Hørings svar fra Nørrebro Lokaludvalg vedr. høring af forslag til Kommuneplan 2024

Sagsnr.
2024-0367943

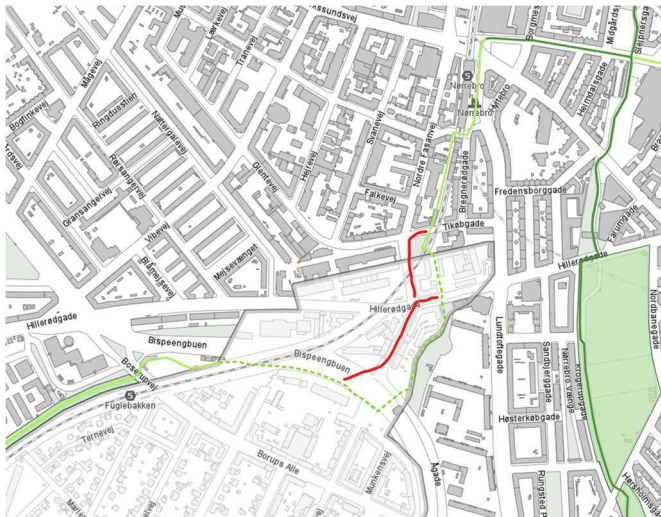
S. 50. Der bør tilføjes et punkt 9: Cykelforbindelse gennem Bispeengen, fra Nørrebro til Fuglebakken S-togsstation og Grøndalsruten, ifm. at Bispeengbuen nedrives helt eller delvist.

Begrundelse: Frederiksberg og København er enige om at nedrive Bispeengbuen delvist og skabe denne cykelforbindelse i forbindelse med projektet: <https://www.kk.dk/nyheder/frederiksberg-og-koebenhavn-oensker-delvis-nedrivning-af-bispeengbuen>.

Bispeengbuen fungerer i dag som en barriere diagonalt mellem særligt Nørrebro og Vanløse, samt mellem Bispebjerg og Frederiksberg.

Nedrivning af Bispeengbuen vil understøtte AKB Lundtoftegades udviklingsplan om at åbne op for området og give en bedre forbindelse

til S-togsnettet fra Nørrebro. Grøndalsruten er et fælles projekt med Frederiksberg Kommune, som med en cykelsti gennem Bispeengen bliver et væsentligt bedre mobilitetsprojekt.

Lokaludvalget er ikke overbevist om, at cykelruten bør tage en omvej ind gennem Parken ved Bispeengen, da dette giver længere rejsetid. Desuden bør en cykelsti kun overvejes i parken, når der er fundet plads til en Ny Lygte Å centralt i parken.

(III. af Vandkunsten)

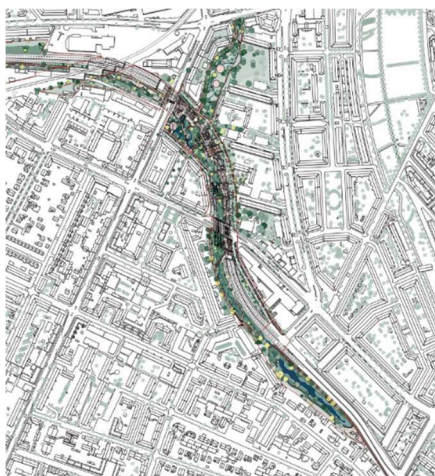
S. 94 Det er positivt at åbning af Ladegårdsåen, Lygte Å og de andre åer nævnes som potentiale. Lokaludvalget ønsker konkret at åerne åbnes eller der skabes nye vandløb som klimasikring i projekterne Delvis nedrivning af Bispeengbuen, Rensningsanlæg ved Ladegårdsåen og Parken ved Bispeengen i denne planperiode, jf. dette kort for Frederiksberg og Københavns Kommune.
